龍潭・松崎馬場周辺の整備について

1. 龍潭周辺の階段整備について
2. 龍潭周辺のトイレ整備について（松崎馬場含む）
3. 龍潭線の中城御殿前区間の整備について

■ 令和5度 第1回中城御殿跡地整備検討委員会（2023年6月12日開催）における主な意見

■ 現況

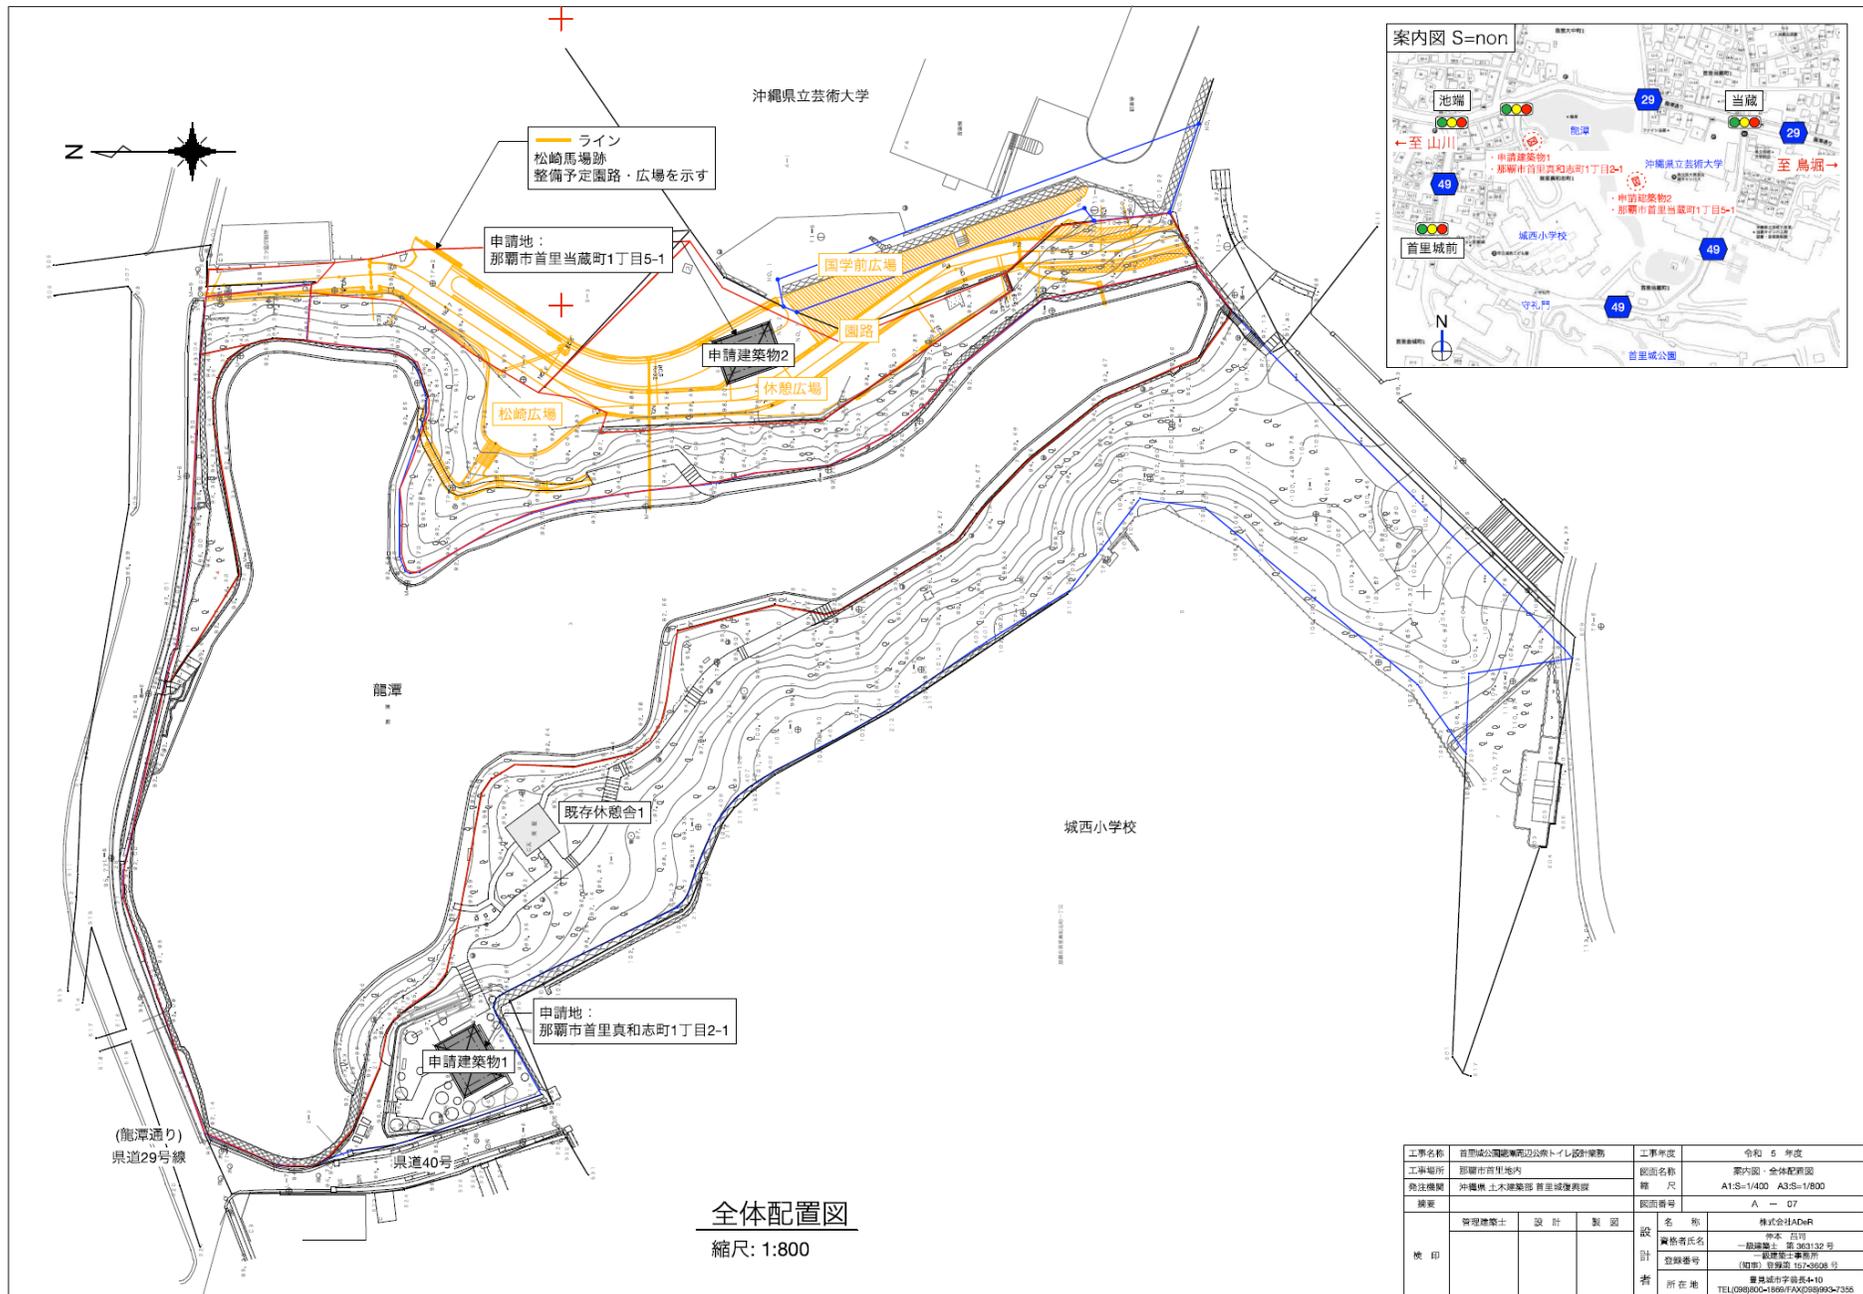
- 松崎馬場の整備が完了すれば、龍潭の園路から松崎馬場に上がっていくことができるので、このような景観を損なうおそれのある人工的なものは不要ではないか。地域の皆さんには園路整備の全体像が伝わっていないので「園路の通行のために階段で下ろしてほしい」という意見が出たが、松崎馬場が整備されて通行できるのであれば必ずしも木製デッキでなくてもよいと思う。
- 松崎馬場から通行できるようになれば、デッキがなくても機能的に園路機能は損なわれないだろうし、景観を乱すことにもならない。

現在、龍潭線(県道29号線)から龍潭水辺園路へ降りる石階段があるが、石階段に一部破損が見られる事や、石階段の勾配が急で降雨時に滑る事、さらには蹴上や踏面の寸法が一定でないため、階段を踏み外す恐れがある事など、安全面や機能面の課題を解消するため階段設計を行った。

- 景観を阻害するおそれがあるため、ウッドデッキ階段は整備しない。
- 現存する石階段については、現状維持とする。
- 松崎馬場広場から龍潭周辺の既存園路へアクセスするための階段を整備し、龍潭周辺を周遊できるようにする（次頁参照）。

※ウッドデッキ階段は、景観を阻害するおそれがあるため、整備しない方針とした

●戦前写真(提供_那覇市歴史博物館HPデジタルミュージアム)

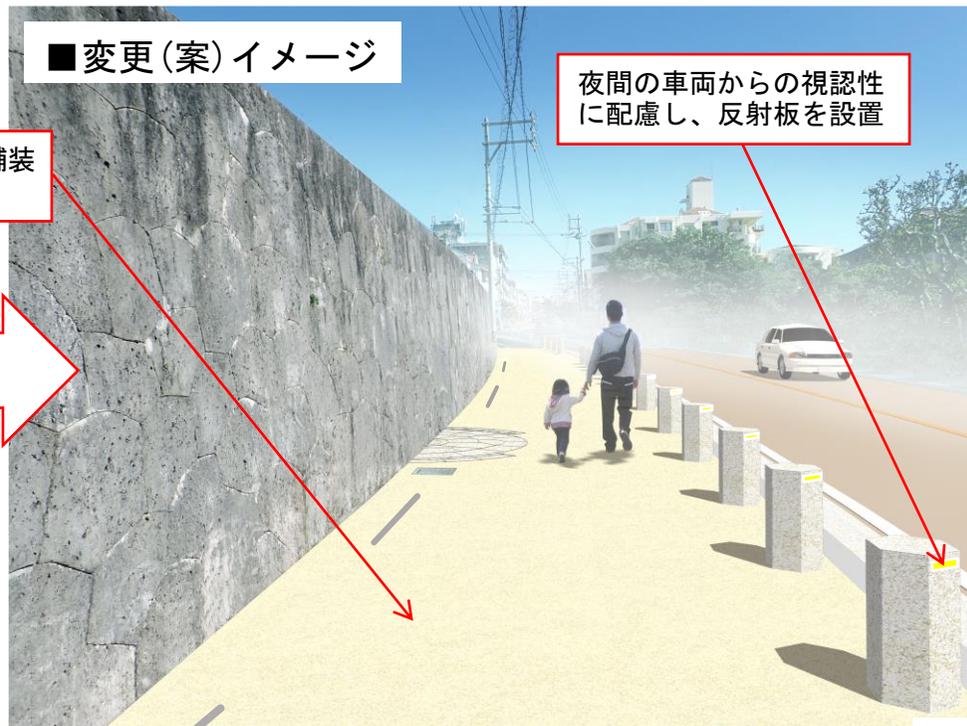
- 中城御殿正門前に位置する龍潭通りは現在、四角い石畳舗装がなされているが、もとは石粉舗装だったのではないかと想像する。ここを石粉舗装として井戸や石垣のあとを石舗装として区別するというのも一案ではないか。
- 問題は安全性であり、車からガードレールが視認できるか。反射板でもよいが車が視認できる機能が必要である。

- この意見を踏まえ、琉球石灰岩方形張り舗装を**石粉風舗装(脱色アスファルト舗装)**に変更したい。また、**ボラード車道側面に反射板**を設置したい。

琉球石灰岩方形張り舗装を石粉風舗装(脱色アスファルト舗装)に変更

夜間の車両からの視認性に配慮し、反射板を設置

2. 景観照明ライトアップ演出方針案 (中城御殿正門石牆)

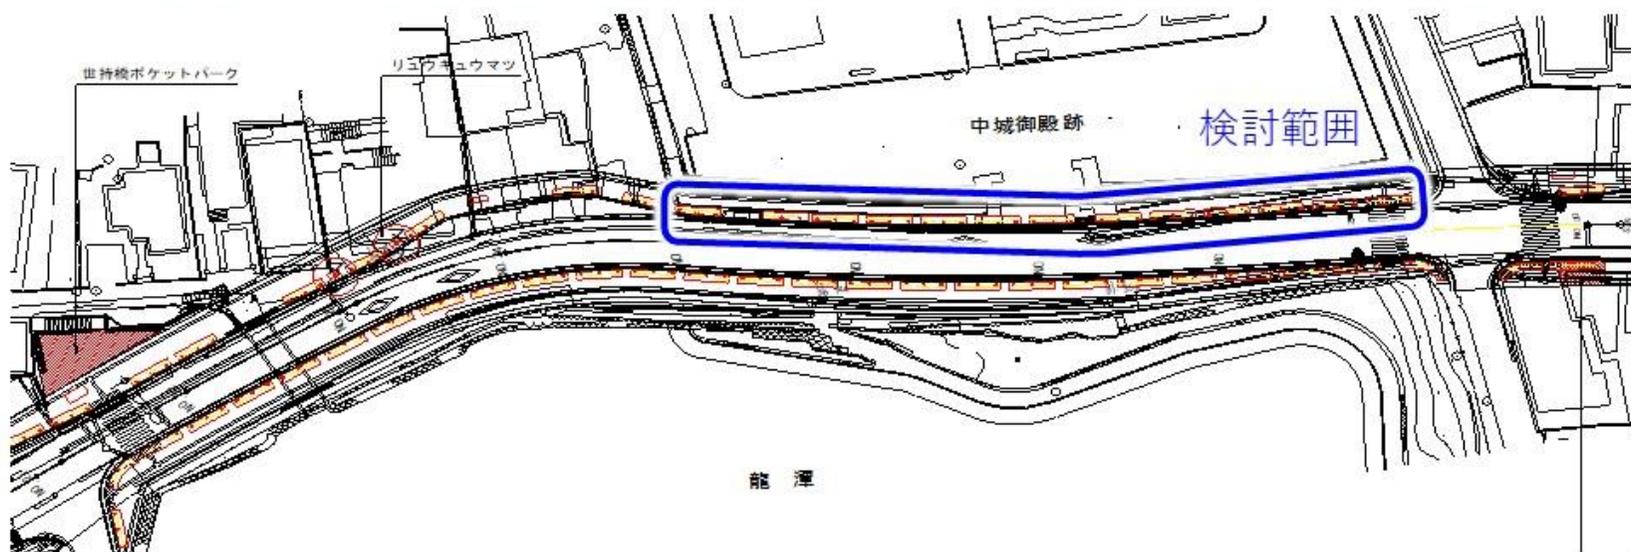
- 魅力ある夜間景観の創出を目指すため、中城御殿の正門前石牆についても追加検討を行った。
- 石牆の印象的な演出や、歩道における夜間歩行の視認性確保の観点から、正門石牆前の範囲については、手燭型灯具から歩道への埋込型ライトに変更し、石牆に反射した明かりで歩道を照らす案を検討中。

- 歩道の視認性を確保する (石牆からの反射光で平均照度11.6Lx)。
- 周辺から石牆を眺める視点を妨げない。
- 光による石牆の演出を図る。
